「JICA市ヶ谷ビル プチカフェ及びラウンジ改修工事」（公告日：2021年11月8日）について、入札説明書に関する質問と回答は以下のとおりです。

独立行政法人国際協力機構 緒方貞子平和開発研究所  
分任契約担当役 副所長

工事名 JICA 市ヶ谷ビル プチカフェ及びラウンジ改修工事

別紙1. ブラケット照明(イメージ図)

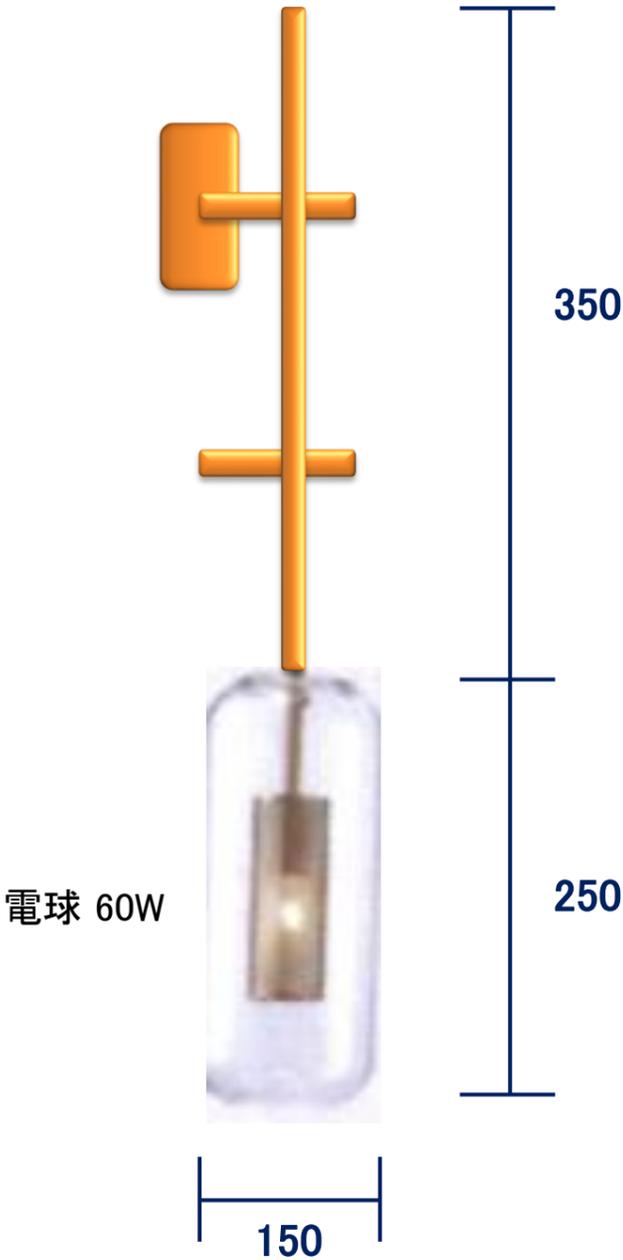
通番	P番号／ 図面番号	該当項目	質問	回答
6	P. 10	第2 業務仕様書 4. 工事内容 -照明器具工事	新規ブラケット照明(3灯)について、品番のご指定をお願い致します。	ブラケット照明のメーカー指定はありません。 別紙1のイメージ図を踏まえて提案ください。
7	別冊図面 8/16	ブラケットライトについて	照明器具のメーカー及び品番ご指示下さい。	通番6のとおり。
8	P. 10	第2 業務仕様書 4. 工事内容 -解体	現状壁面に設置されている空気清浄機は撤去・処分で宜しいでしょうか。	既設の空気清浄機は撤去・処分として本工事に含めてください。
9	P. 10	第2 業務仕様書 4. 工事内容 -金物工事	新規STサッシ(黒)について、品番のご指定をお願い致します。	TX5198 (REATEC)
10	別冊図面 7/16	ガラス・サッシ枠について	ガラスの仕様（普通・強化等）及び厚みとサッシ枠の仕様（スチールの仕上げ）と仕上げご指示下さい。	スチールサッシ焼き付け塗装（黒革風塗装）+t8強化ガラス サッシ枠の仕様は通番9のとおり。
11	P. 10	第2 業務仕様書 4. 工事内容 -家具造作工事	入り口左側の既存ガラスサッシについて、パースではガラスサッシまま、展開図では新規壁+クロス貼となっております。どちらが正となりますでしょうか。	展開図を正としてください。
12	P. 10	第2 業務仕様書 4. 工事内容 -家具造作工事	入り口右側のガラスサッシは既存流用、サッシ部分は黒シート貼という認識で間違いないでしょうか。	ご理解のとおりです。
13	P. 10	第2 業務仕様書 4. 工事内容 -什器工事	キッチンシンクの混合水栓について、品番のご指定をお願い致します。	TKWC35ES
14	別冊図面 9/16	水栓について	水栓のメーカー及び品番ご指示下さい。	通番13のとおり。
15	設備図	新設給水配管について	新設給水配管の口径及び給水捨てバルブは必要でしょうか。	既設給水配管は、フレキ管外径16mm（実測値）です。 給水捨てバルブは既設を再利用する。
16	別冊図面 12/16	R型カウンターについて	仕上げは化粧板かオーク無垢材どちらでしょうか。化粧板であれば品番ご指示下さい。	仕上げはオーク無垢材です。

# 別紙4. 新規ステーション什器

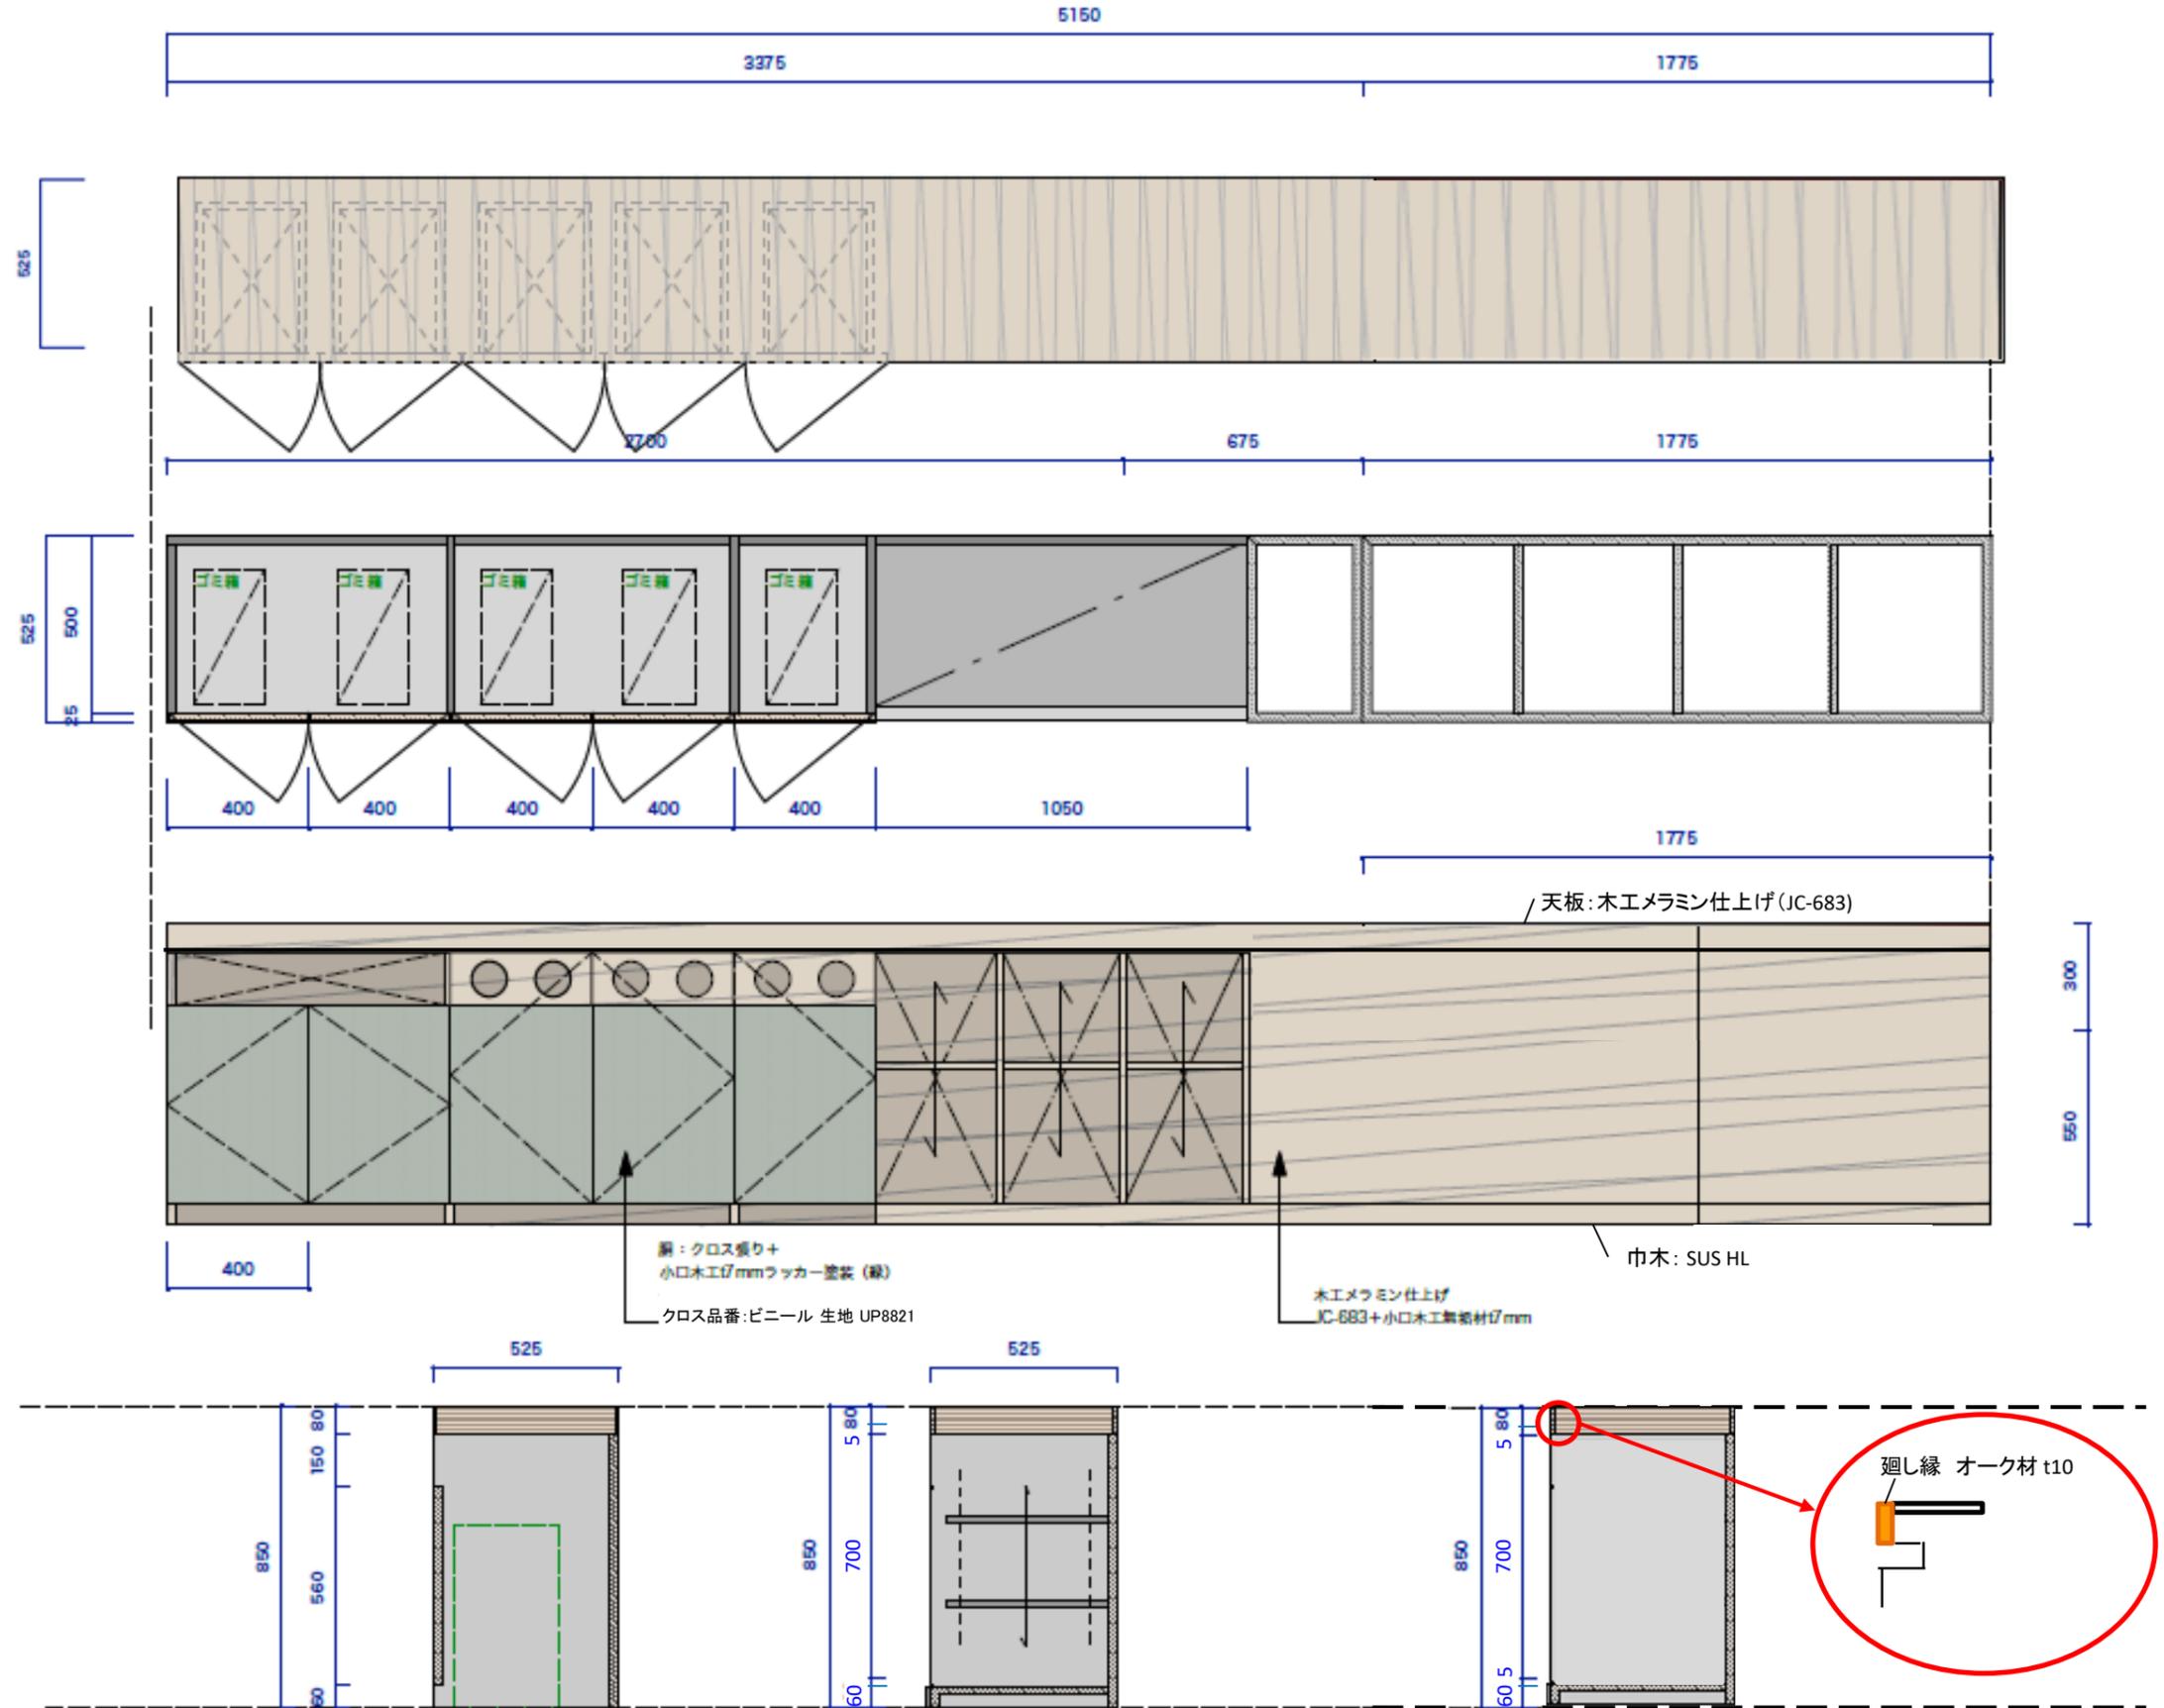
通番	P番号／ 図面番号	該当項目	質問	回答
17	P. 10	第2 業務仕様書 4. 工事内容 - 什器工事	R型天板について展開図等に天板受けの脚やブラケット等の表記がございません。既存壁面流用の為、持ち出しインロー金物の様な仕込みができませんが、金物で脚を立てる仕様で宜しいでしょうか。	インロー金物取り付け箇所は一部壁面を解体し、持ち出しインロー金物を取り付けてください。
18	別冊図面 9-11/16	変形型カウンター)について	仕上げは化粧板かオーク無垢材どちらでしょうか。化粧板であれば品番ご指示下さい。また、収納用扉はクロス仕上げですと変形の可能性が高いかと存じます。メンテナンスも考え化粧板では如何でしょうか。	仕上げはオーク無垢材です。収納用扉は変形も考慮しビニールレザーを選択しているためクロス仕上げとします。
19	P. 10	第2 業務仕様書 4. 工事内容 - 照明器具工事 (収納什器)	収納カウンターに使用するライン照明について、品番のご指定をお願い致します。	AL92002L
20	別冊図面 13/16	帆立板について	電子レンジ・冷蔵庫共に帆立造作の製作でしょうか。オフィスグリコとはどのようなことでしょうか。棚板は固定でしょうか。配線図等はありませんか。ご指示下さい。	帆立造作は電子レンジ及びポット用コンセントを付けてください。詳細(棚板含む)は別紙2のとおり。オフィスグリコとは、置き菓子サービスで現状は別紙3のとおり。配線図の提供は行いません。
21	P. 10	第2 業務仕様書 4. 工事内容 - 家具造作工事	新規カウンターチェア4脚(既製品)について、品番のご指定をお願い致します。	W007S_(ABORD) アンティーク仕上げ (BRAY WAX) 脚カット (SH580)
22	別冊図面 6/16	プチカフェ窓枠について	窓枠は既存のままでよろしいでしょうか。	宜しいです。
23	P. 10	第2 業務仕様書 4. 工事内容 - 家具造作工事	パース資料のステーション部分に『プランターSUSバン』と記載がございますが、展開図には仕上げの記載がございません。(断面図に寸法と思われるものは記載あり) 上記を見積に含める場合、仕上げ等詳細についてご教示頂けますでしょうか。	『プランターSUSバン』は誤記のため、別紙4を正としてください。

24	P. 10	第2 業務仕様書 4. 工事内容 - 内装仕上げ	新規ステーション什器の中木について、品番のご指定をお願い致します。	SUS304薄板 HL
